OFICIO ELECTRÓNICO

ORD. N° : 401
ANT. : PROYECTO DE ROTURA Y REPOSICIÓN DE PAVIMENTOS POR PROYECTO DE SEMAFORIZACIÓN EN LAS INTERSECCIONES AV. ALEJANDRO RODRIGUEZ / AV. GRECIA Y DIEGO DE ALMAGRO / ITALIA / FLORIDA, CALAMA
MAT. : ENVÍA OBSERVACIONES A PROYECTO DE ROTURA Y REPOSICIÓN DE PAVIMENTOS POR PROYECTO DE SEMAFORIZACIÓN EN LAS INTERSECCIONES AV. ALEJANDRO RODRIGUEZ / AV. GRECIA Y DIEGO DE ALMAGRO / ITALIA / FLORIDA, CALAMA
ADJ. : No hay

Antofagasta, 21 febrero 2025

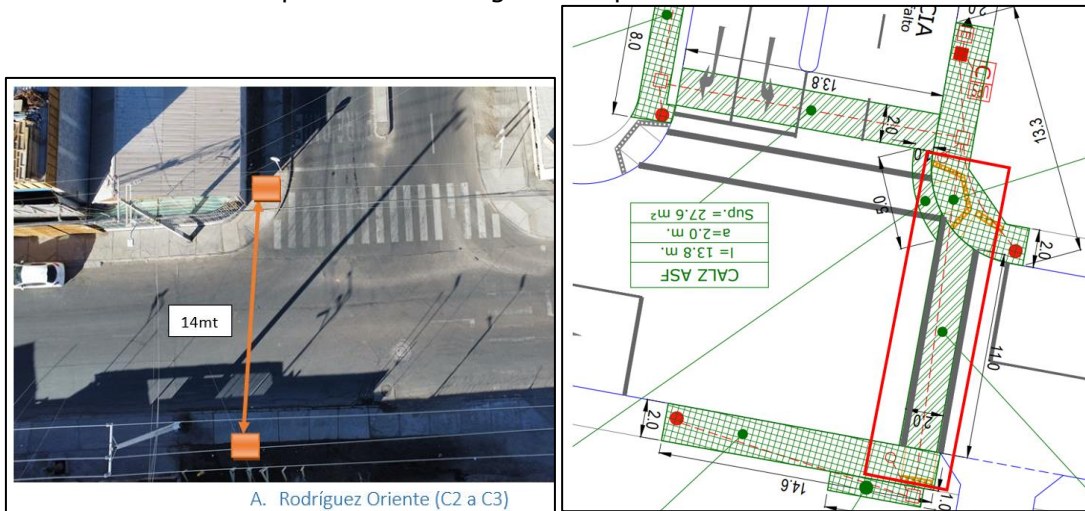
2.9. En base a la observación anterior en las imágenes del apartado 2.1, se visualiza que el atraveso en calzada, de 14 m de longitud, se encuentra en el costado oriente de Alejandro Rodríguez en la imagen. Sin embargo, en planimetría dicho atraveso se visualiza en costado poniente. Corregir discrepancia.

Demolición de pavimentos:

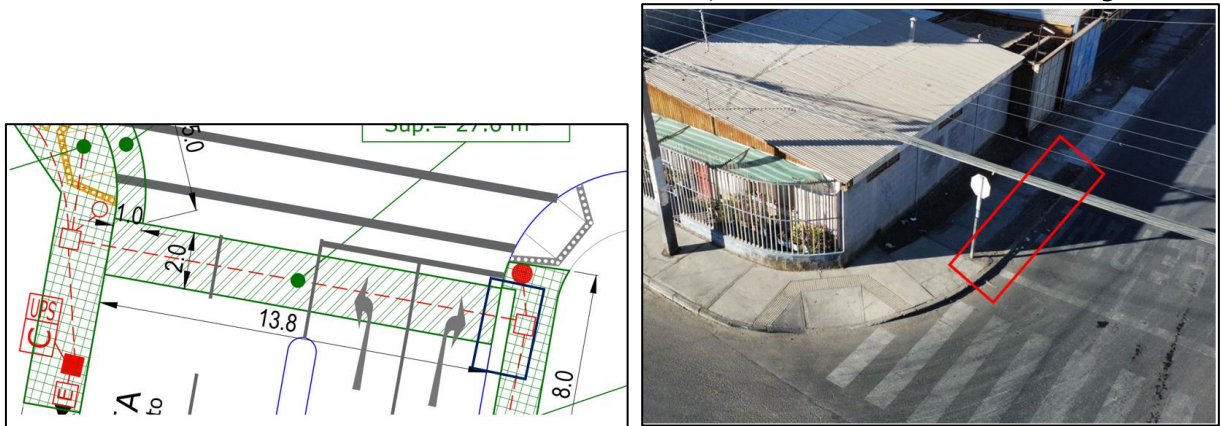
- 3.1. En plano de ubicación, se debe indicar la escala, la cual debe ser 1:5000.
- 3.2. Incluir en simbología solera a retirar y acera tierra, ya que no se indica.
- 3.3. Indicar postación, cámaras y dispositivos de rodado a retirar. Incluir en simbología.
- 3.4. No incluye demarcación indicativa (PARE, PASO DE CEBRA, etc). en la intersección, la cual, dada la rotura del pavimento, debe ser considerada para su reposición.
- 3.5. En Av. Grecia se detecta la presencia de una espora en el centro de la calzada, a modo de consulta indicar por qué no se está considerando la demolición de la calzada en esta zona.
- 3.6. Falta considerar tramo de acera tierra en demolición, achurar e incluir en simbología.

3.7. Las distancias en planta deben estar correctamente acotadas para efectos de cubicación. Por ejemplo, en la cubicación de la acera a reponer, se está considerando ancho y largo constante, lo cual no es correcto.

3.8. Se indican los cortes "A-A" y "B-B", pero no se visualizan en planta. Se sugiere eliminarlos de esta lámina.

3.9. Incluir en viñeta de intersección existente señales verticales que se aprecian en imágenes.

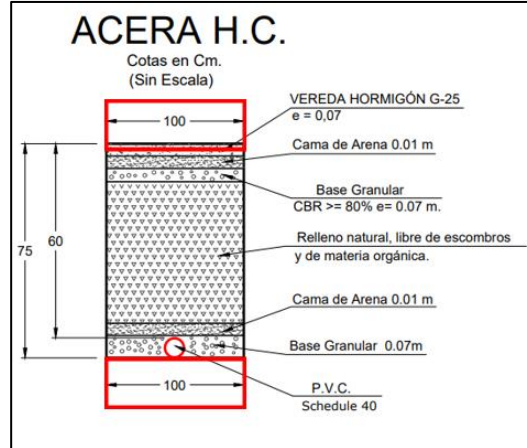
3.10. En el detalle (corte) Acera H.C se indica un ancho de acera 100 cm. Debe corregirse ya que este ancho es variable.

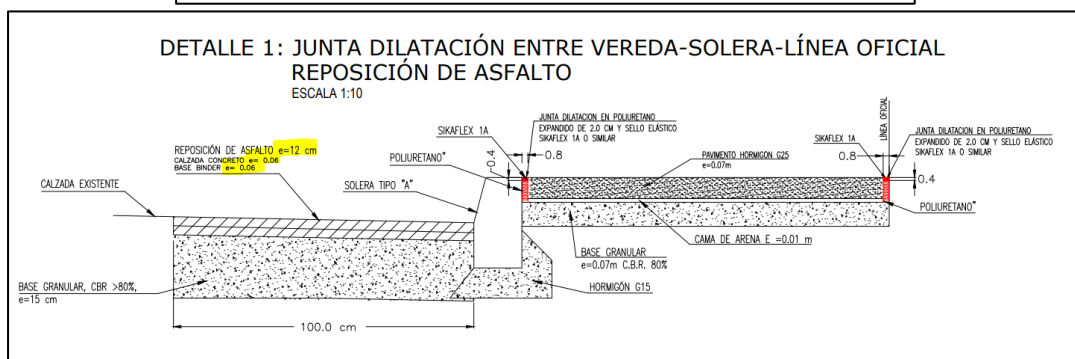
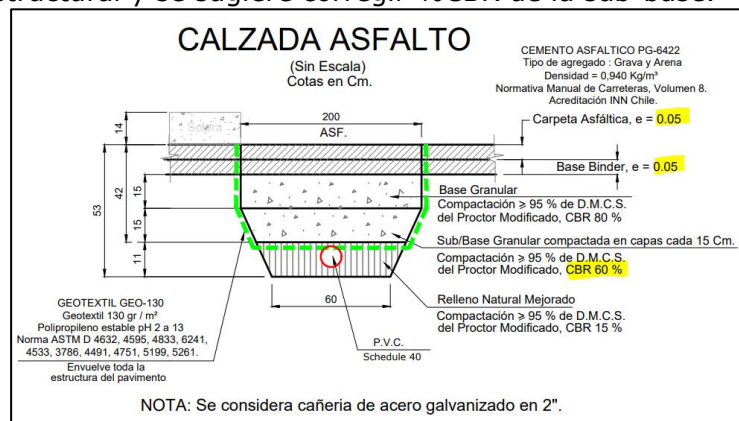
3.11. Para el detalle de calzada de Asfalto y detalle 1: Junta dilatación, modificar según el nuevo paquete estructural y se sugiere corregir %CBR de la sub-base.

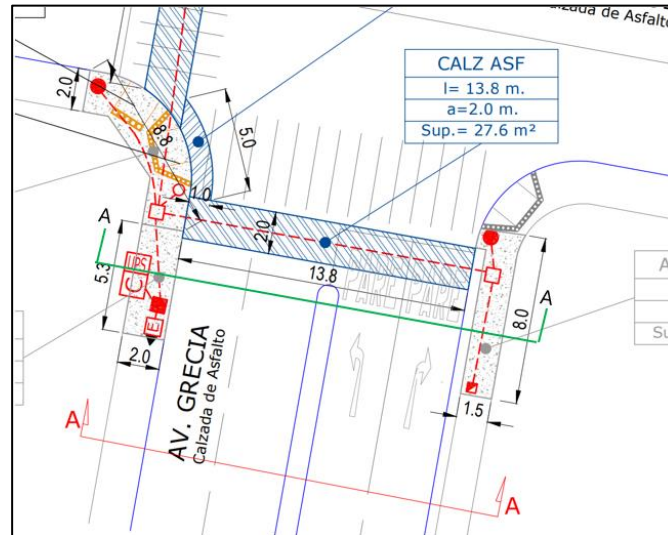
- 3.16. Los cortes "A-A" y "B-B" se están proyectando en planta de manera que no reflejan la reposición indicada. Se debe modificar los cortes en planta para que reflejen correctamente la reposición de los pavimentos. Además, en ambos cortes, se debe corregir el paquete estructural y se sugiere corregir el % CBR para la sub-base. Por otro lado, se debe indicar el bombeo para las calzadas. Considerar en estos cortes imprimación y riego de liga.

- 3.17. Ambos cortes deben reflejar lo indicado en planimetría. Por ejemplo, en el corte A-A, la acera oriente se muestra con un ancho de 2 metros, mientras que en planta solo se reflejan 1.5 metros. Corregir la planta y dejar 2 m de acera proyectada.
- 3.18. Indicar la distancia entre la bajada de minusválidos y la acera, asegurando que cumpla con el mínimo establecido para garantizar la accesibilidad universal.
- 3.19. En el plano de demolición y reposición de pavimentos se debe proyectar lo aprobado por la Unidad Operativa de Control de Tránsito (UOCT). Por ejemplo, no se aprecia la espira ubicada en Av. Grecia, por lo que debe incluirse.

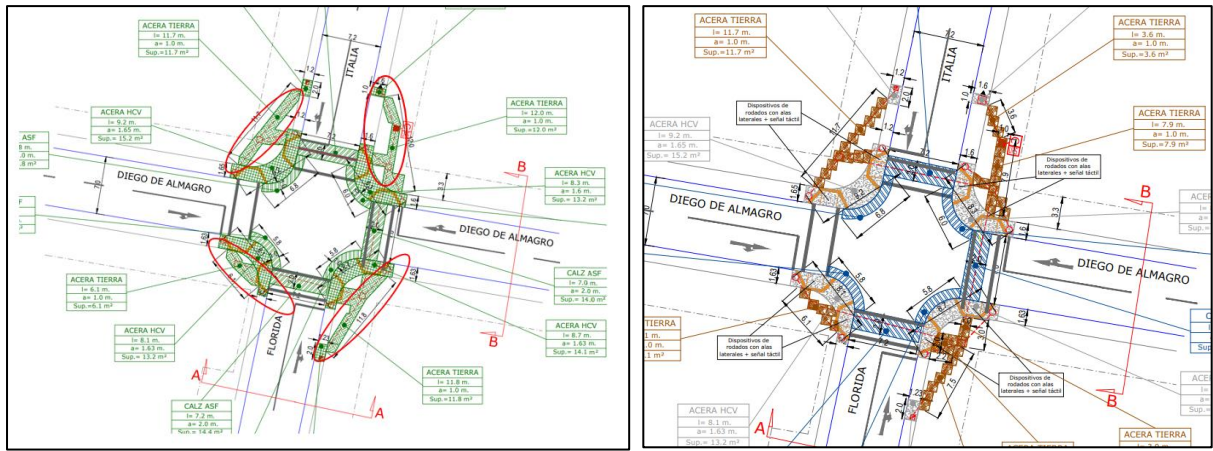
- 5.5. En la página 12 se muestra imagen indicada como sur- oriente, pero en realidad corresponde a nor- oriente. Corregir.
- 5.6. En la imagen de la introducción se deben incluir los nombres de las calles correspondientes, así como la orientación norte, para mejor su comprensión. Esta misma indicación aplica para imágenes de los apartados 2.1 y 3.1.
- 5.7. En ítem 2 "Proyecto de semaforización" hace referencia a la intersección de Andrés Sabella – La Concepción, corregir.
- 5.8. En apartado 2.1 la longitud de los atravesos debe coincidir con la indicada en planimetría. Revisar y corregir. Además, se solicita que en este apartado se incluya la postación existente, señales de tránsito, grifos, demarcación etc.
- 5.9. Presupuesto debe ir firmado por ingeniero civil.
